OGGETTO : L.R.15/2015 art.26, c.5.Approvazione variante al Piano di bacino t.Polcevera relativa alla ripermetrazione frane n.137 e 235 della "carta della franosità reale", loc.Serra-La Campora in com.Serra Riccò (Ge)

PARERE N. 01/2017

Variante relativa alla ripermimetrazione delle frane identificate col n. 137(Pg3a) e 235(Pg4) nella "carta della franosità reale" del Piano di Bacino individuate in loc. La Campora-Serra, in Comune di Serra Riccò (Ge)

Carta della franosità reale

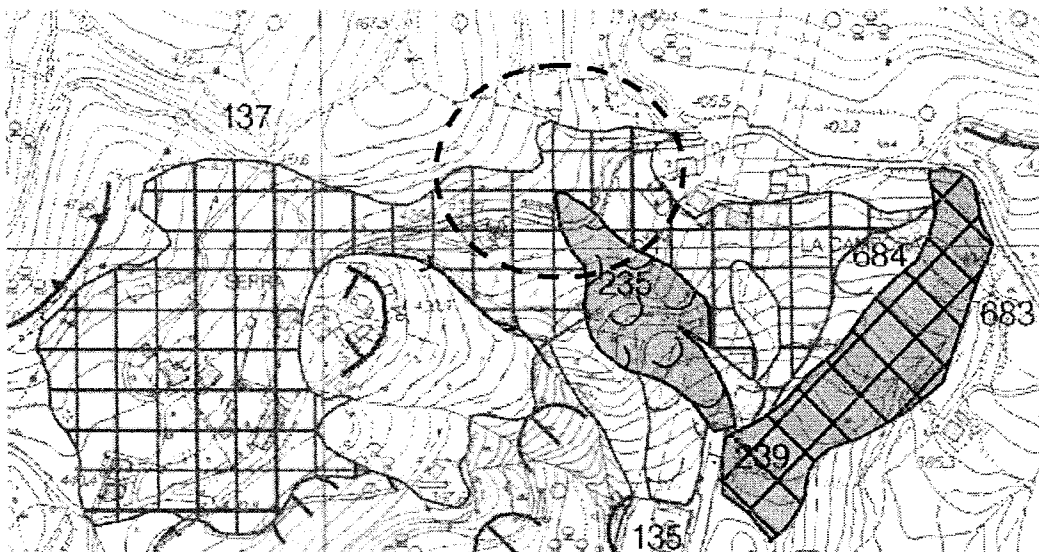
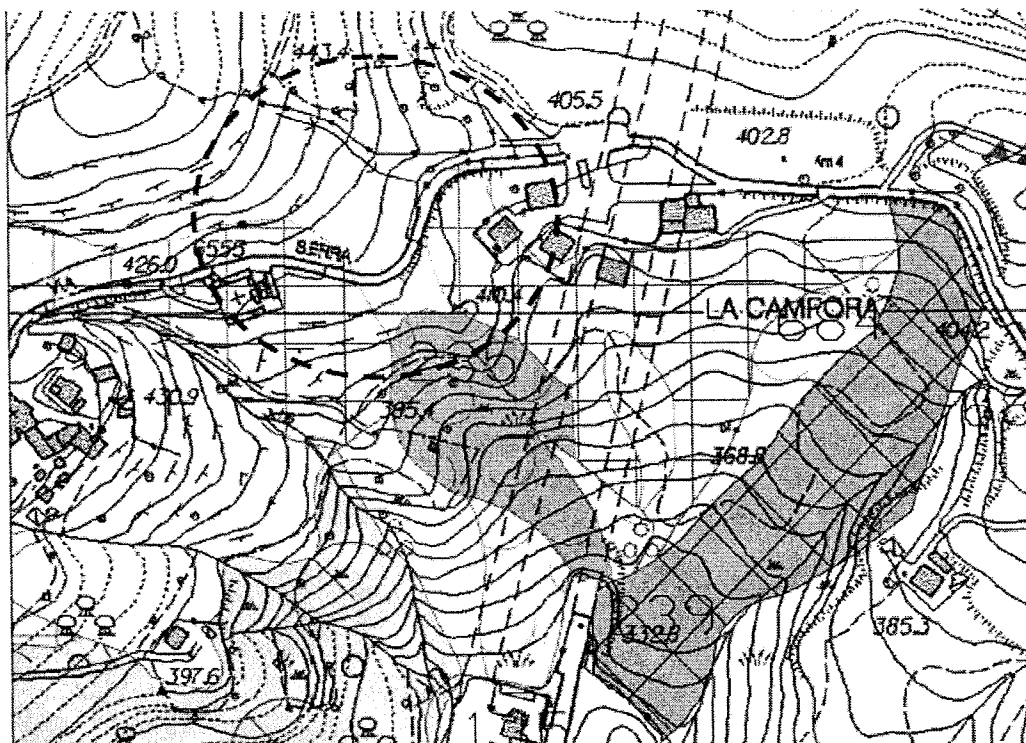
Per quanto riguarda, invece, la frana attiva (n. 235, Pg4), si rileva che il movimento riportato nel Piano di Bacino presenta una maggiore superficie rispetto a quanto indicato nel PRG, infatti vi è una sovrapposizione tra la parte meridionale della frana del Piano di Bacino ed una "zona soggetta a fenomeni di colamento" individuata nel PRG, mentre la restante porzione della frana attiva del Piano di Bacino, nel PRG, pur mantenendo la stessa perimetrazione, viene classificata come "coltre sottile", più precisamente come *"coltre di copertura (talvolta di antichissima origine franosa) mediamente coesive di spessore minimo (1-2.5 metri) di origine qualsiasi, principalmente eluviale e colluviale e, di conseguente granulometria eterogenea, ma prevalentemente media e fine"*.

Dalle analisi riportate nella relazione tecnica emerge, attraverso la predisposizione della "Carta sintetica dell'indice cinematico territoriale", la presenza di un ampio areale all'interno del quale non sono stati individuati indicatori cinematici e che, pertanto, può essere soggetto alla procedura di ripermetrazione ai sensi della DGR 265/2010. Viene altresì evidenziata la presenza, più a valle, di una zona già classificata

ai sensi del c. 5, dell'art. 26 della l.r. 15/2015 **parere favorevole** in merito all'istanza di variante presentata dal Comune di Serra Riccò relativamente alla ripermetrazione delle frane classificate come "Pg4" e "Pg3a" nella "carta della suscettività al dissesto" e censite con i numeri 235 e 137 nella "carta della franosità reale" del Piano di bacino del t. Polcevera. L'areale stralciato viene classificato come "Pg2" e come "Pg3b", in base alle motivazioni sopra esposte.

Carta geomorfologica

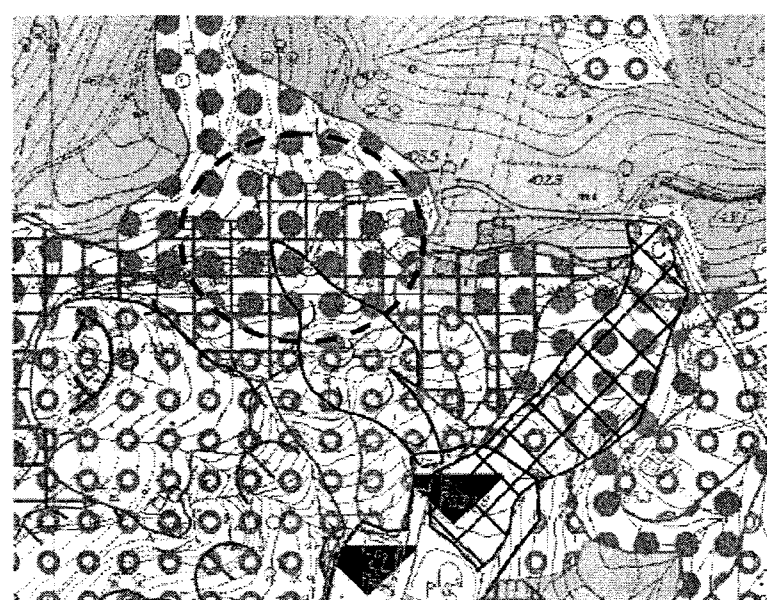
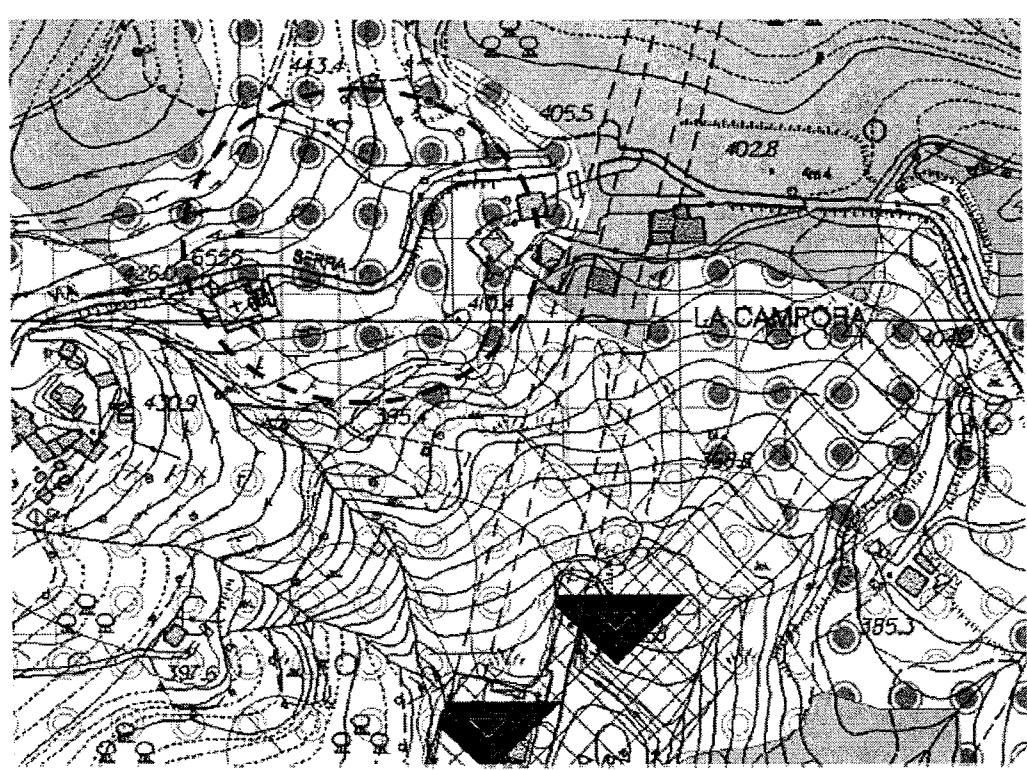
- "Carta geolitologica con ubicazione degli affioramenti del substrato roccioso" ex-novo;
- "Carta geologica" ex-novo
- "Carta geomorfologica" ex-novo;
- analisi multitemporale da foto aeree;

Il Comitato richiama la necessità, a fronte della modifica apportata alla carta della suscettività al dissesto, della conseguente modifica a tutti gli elaborati di Piano ad essa collegati.

Carta della suscettività al dissesto

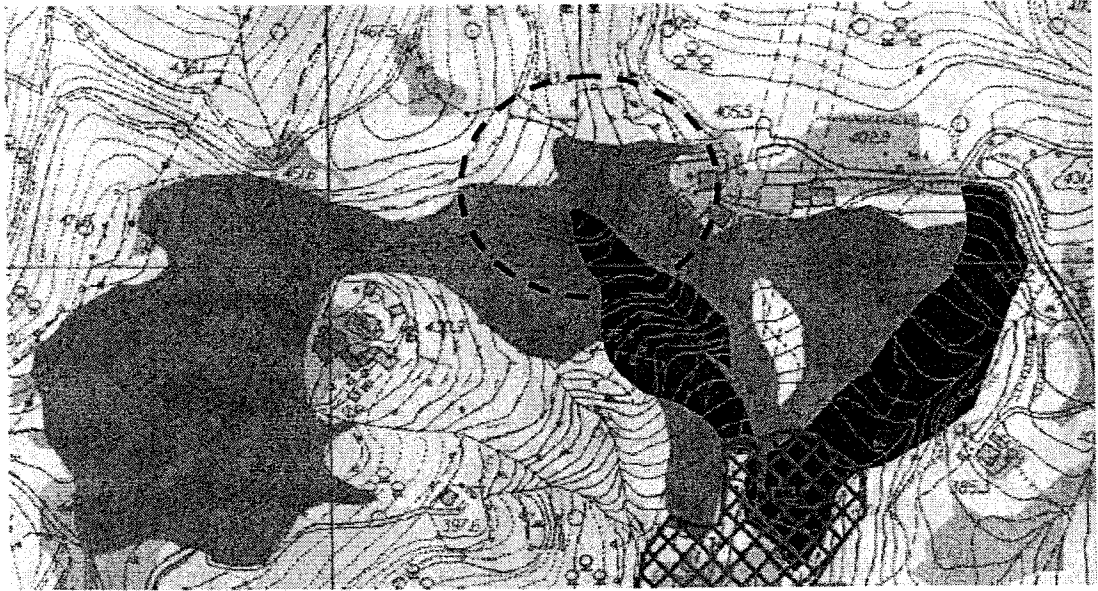
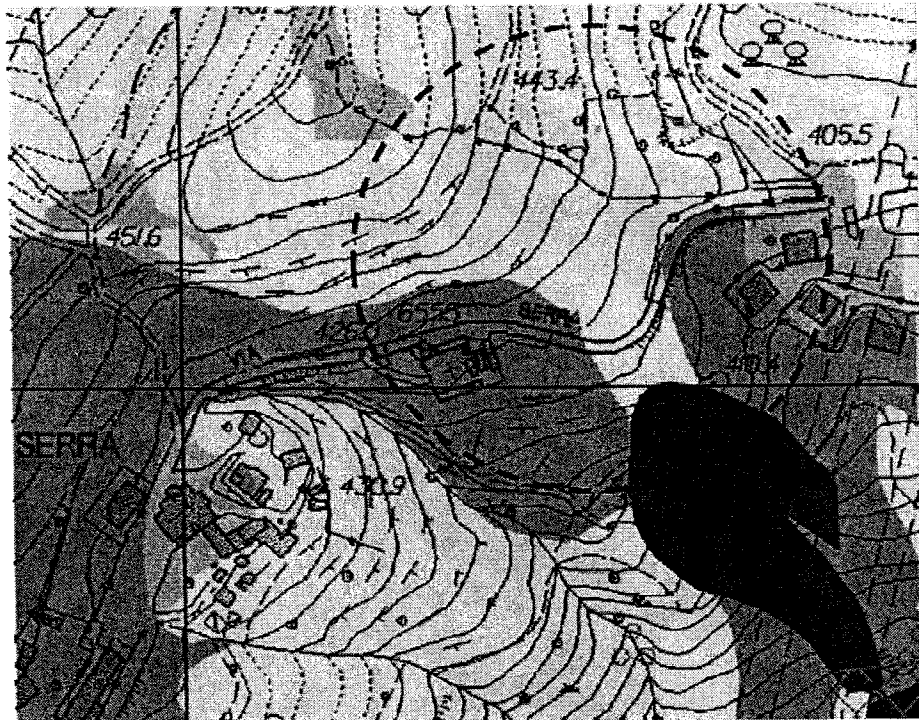
Da quanto emerso dalla documentazione tecnica a corredo dell'istanza, si ritiene che vi siano elementi sufficienti per modificare le classi di suscettività al dissesto per l'areale in oggetto. Pertanto, in base alla metodologia da applicarsi relativamente al calcolo della suscettività al dissesto riportata nella "Relazione generale" del Piano di Bacino, l'areale da stralciare viene classificato come "Pg2", classe di suscettività media, mentre la sottile fascia di terreno intorno al "rivo" individuato durante il sopralluogo viene classificata come "Pg3b".

Il Comitato ha preso atto della documentazione allegata all'istanza illustrata nell'ambito della seduta e ha condiviso la proposta degli uffici regionali relativamente all'inserimento del piccolo fenomeno erosivo individuato in occasione del sopralluogo, con la conseguente classificazione di una fascia di terreno in "Pg3b".
